第11回 那覇空港滑走路増設事業環境監視委員会

第10回委員会の指摘事項と対応方針

平成31年2月1日

●底質調査(極表層) 結果について

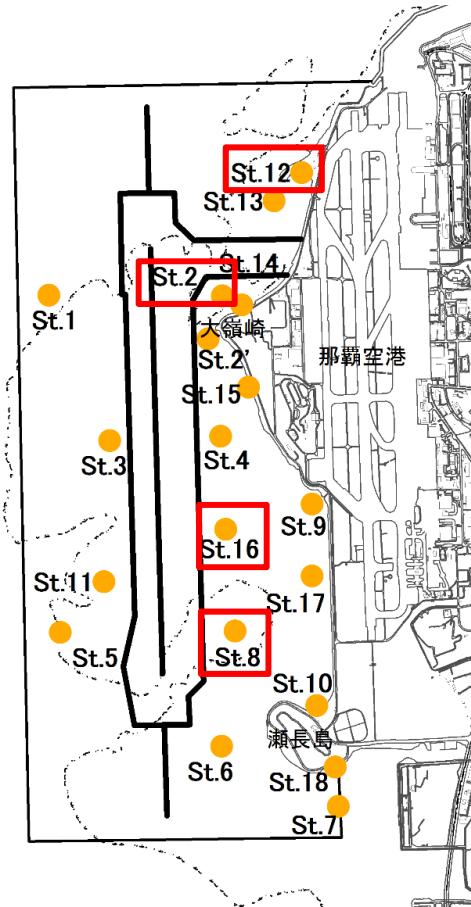
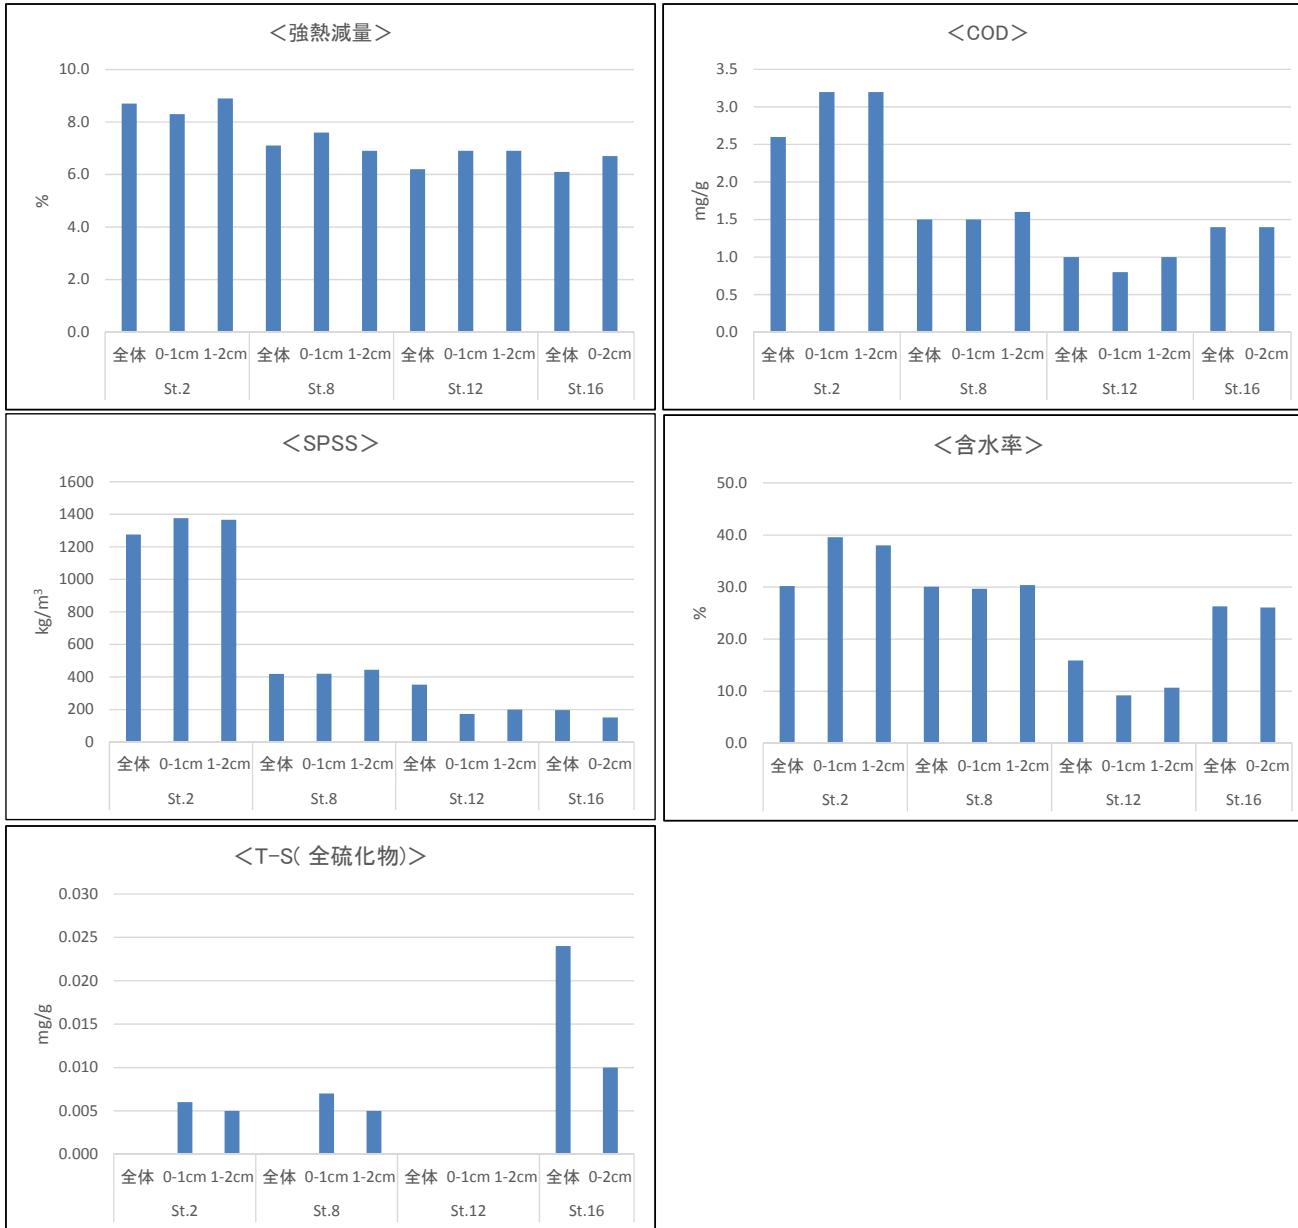
項目	委員意見	対応方針
海域生物生息・生育環境 (底質)	<p>底質について、新滑走路の外郭が出来上がっており、この2年間は大きな台風が来ていない状況である。閉鎖性海域における海水交換について予測結果との比較が気になる。今後、海象と底質との関係について解析していただきたい。</p> <p>底質について、工事の影響を判断するには、表層を見る必要がある。St.2、12、13等で表層の底質の状況について鉛直プロファイル等を把握してはどうか。</p>	<p>前回委員会でも指摘を受け、今後調査を実施していきたいと考えている。詳細な調査方法等については、また相談させていただきたい。潮流調査については、平成30年度夏季に実施予定であったが、度重なる台風の接近により、必要な期間（15昼夜）観測ができなかつたため、冬季から実施予定である。</p> <p>極表層の底質については、平成30年度夏季に、閉鎖性海域内の4地点（St.2, 8, 12, 16）で調査を実施した（資料1のp4-7）。St.2では、通常の方法で採泥した結果と比較して、CODが少し高く、粒度組成も若干ではあるが、シルト・粘土分が多い結果となった。その他の地点については、大きな差はみられなかった。St.2については、平成28年度冬季～平成29年度秋季の間汚濁防止膜の内側にあったことから、今後も注視していくこととする。</p>
資料3全体について	資料3全体について、環境と生物の変化の状況が同時にわかるように、見せ方・解析を工夫してほしい。	マクロベントス等の項目については、生物の調査結果と併せて底質の調査結果を示している。その他の項目の見せ方や概要版の資料構成を検討した。
土砂による水の濁り（底質）	P77「土砂による水の濁り（底質）」について言葉の意味がわからない。水に浮かぶ水の濁りと水に沈む底質が混在しており、正確に理解できるように記載してほしい。	評価書においては、工事の実施時に土砂による水の濁りが拡散していないか、汚濁防止膜の内側に土砂が堆積していないかを調査する項目として、「土砂による水の濁り」を「水質」と「底質」に分けて記載している。 概要版のタイトルについては、「土砂による水の濁り（底質への影響）」と修正した。

極表層の採泥にあたっては、St. 2, 8 はダイバーによりスミス・マッキンタイヤ型採泥器を用いて、St. 12, 16 は干出時には径 10cm 程度の透明アクリルパイプ等により直接柱状採泥を行い、表層 0~1cm、1~2cm の層別に切り取り採取を行った。

St. 2 では、通常の方法で採泥した結果(図表では、「全体」と表記した)と比較して、COD が少し高く、粒度組成も若干ではあるが、シルト・粘土分が多い結果となった。その他の地点については、大きな差はみられなかった。
